A L P S 処理水希釈放出設備等の新設に関する確認結果報告書の概要（2）

【東京電力に対する要求事項】

令和4年9月2日
福島県原子力発電所安全確保技術検討会

【確認①】 処理途上水の確実な二次処理

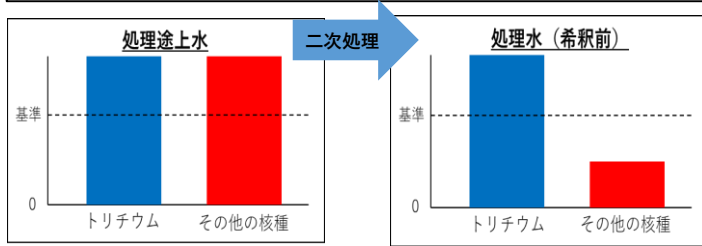
二次処理試験結果から、トリチウム以外の放射性物質は規制基準値未満になることを確認

【確認⑤】 自然災害への対応

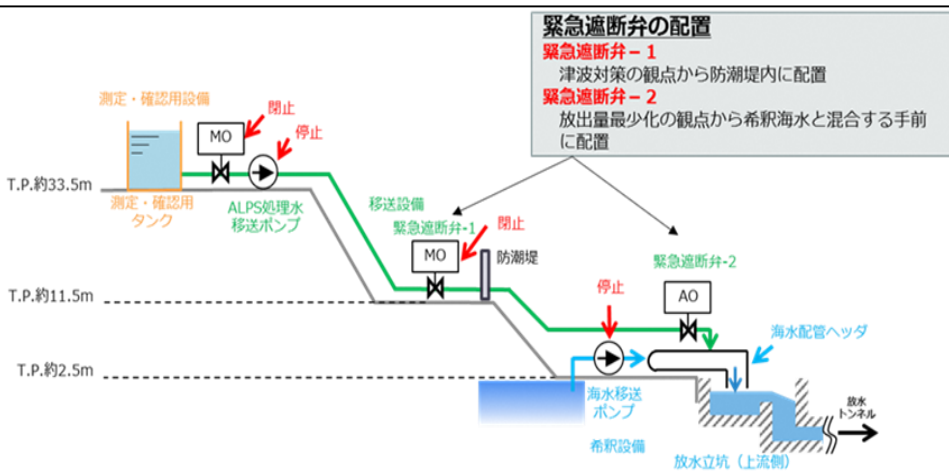
津波を避ける高台への設置、耐震設計であることを確認

【確認③】 希釈・放出の管理

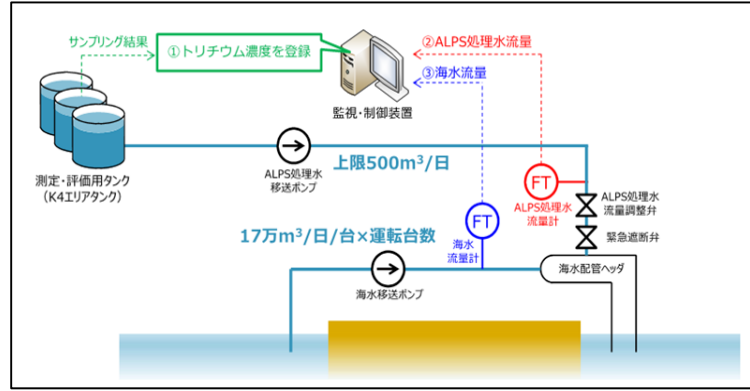
- 海水で100倍以上に希釈し、トリチウム濃度を1,500Bq/L未満にすることを確認
- 希釈率を自動検知し、異常の場合は緊急遮断弁が作動することを確認
- 誤操作を防ぐチェック機能や最終的な放出操作は当直長の鍵管理による操作とすることを確認

(2) A L P S 処理水の循環・攪拌における適切な運用管理について

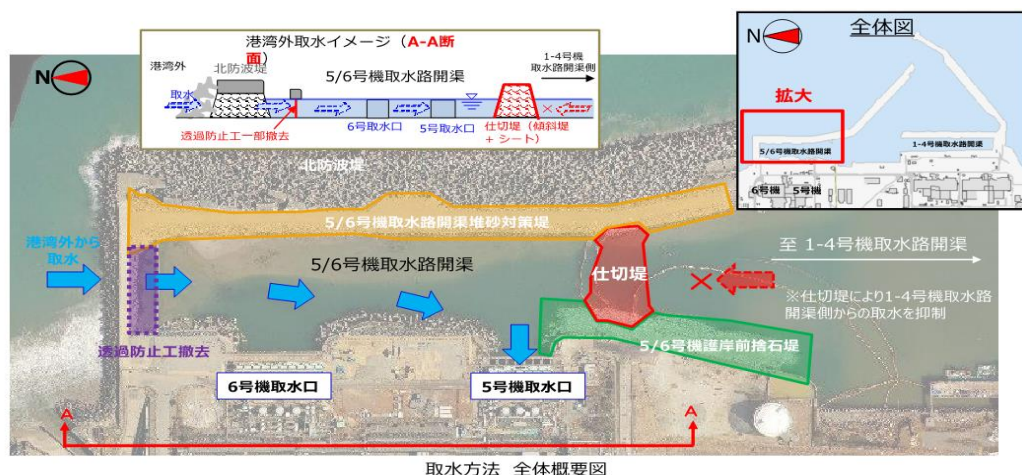
測定・確認用設備（K 4 タンク群）における測定試料の均質化については、水に溶けない粒子状の放射性物質を考慮して循環・攪拌の運用管理を行うとともに、排出後のタンク底部の残水や沈殿物の残存の影響を適切に監視すること。

- ・A L P S 処理水の測定に当たっては、測定・確認用設備においてタンク内の水全体が均質化される必要がある。また、粒子状の放射性物質の影響を適切に把握することが重要である。
